ACTA DE LA SEGUNDA Y ULTIMA JUNTA DE ACLARACIONES Y ÚLTIMA

REALIZAR EL ACTA DE LA SEGUNDA JUNTA DE ACLARACIONES Y ULTIMA, CORRESPONDIENTE A LA OBRA: CONSTRUCCIÓN DEL CENTRO CULTURAL ÁLVARO CARRILLO, UBICADA EN LA LOCALIDAD: 0001- OAXACA DE JUAREZ, MUNICIPIO: 067 OAXACA DE JUÁREZ, REGIÓN: 08- VALLES CENTRALES, CORRESPONDIENTE A LA LICITACIÓN PÚBLICA NACIONAL NO. LPN-SINFRA/SSOP/UL-X002-2020.

SECRETARIA DE LAS INFRAESTRUCTURAS
Y EL ORDENAMIENTO TERRITORIAL SUSTENTABLE
SUBSECRETARIA DE OBRAS PÚBLICAS
DIRECCIÓN DE CONSTRUCCIÓN
UNIDAD DE LICITACIONES / DEPTO. DE COSTOS Y PRESUPUESTOS
LPN-SINFRA/SSOP/UL-X002-2021

24.- **.10.4.33** SUMINISTRO Y COLOCACIÓN DE DREN CON TUBO DE PVC DE 2" DE DIÁMETRO TRAMOS DE 35CM COLOCADO A CADA 60CM. INCLUYE: CARGO DIRECTO POR EL COSTO DE LOS MATERIALES

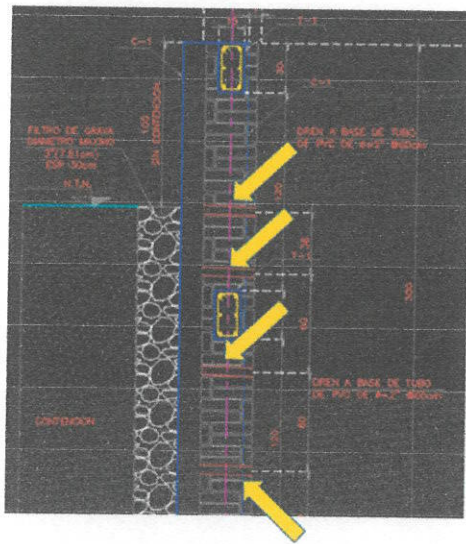
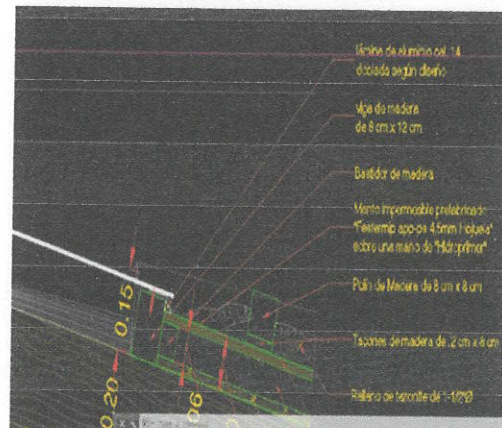
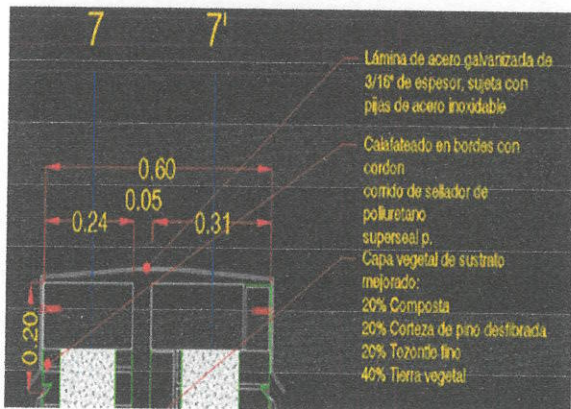
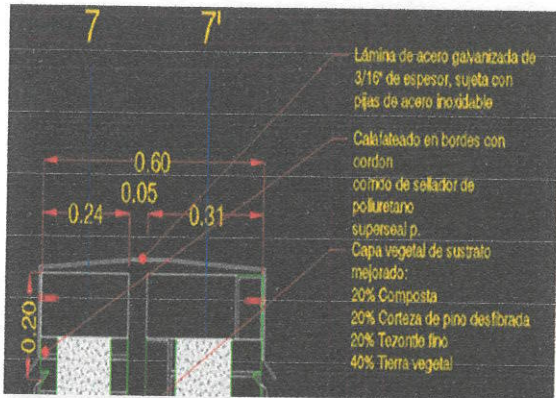
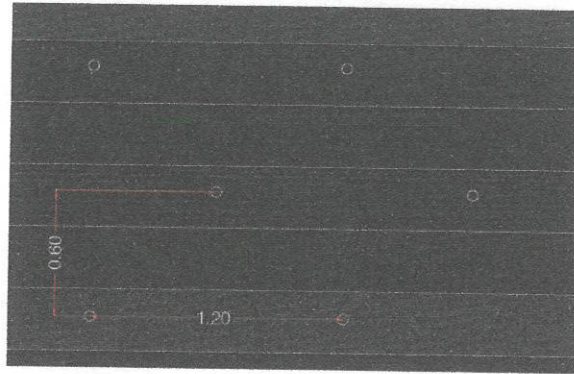
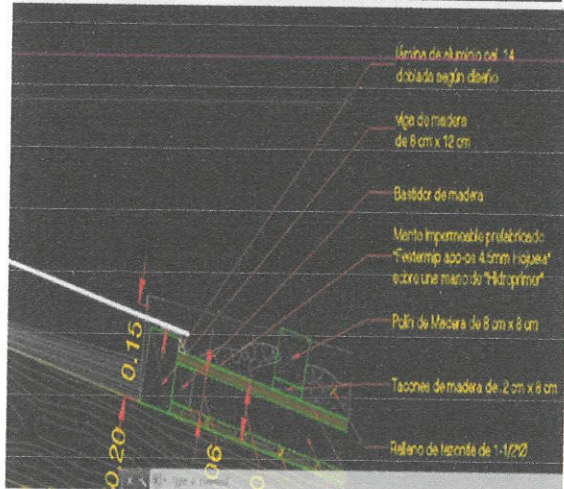
REFERENTE A ESTE CONCEPTO ÚNICAMENTE VIENE ESPECIFICADO EN LOS PLANOS LA DISTRIBUCIÓN DEL DREN (TUBO) EN EL CORTE DE MANERA VERTICAL Y SI CORRESPONDE A CADA 60 CM, DE MANERA LONGITUDINAL (LARGO DE TODO EL MURO) A QUE DISTANCIA IRA CADA UNO DE LOS DRENES?

R= LOS DRENES SE COLOCARÁN @1.2M EN EL SENTIDO LONGITUDINAL, DE MANERA INTERCALADA.
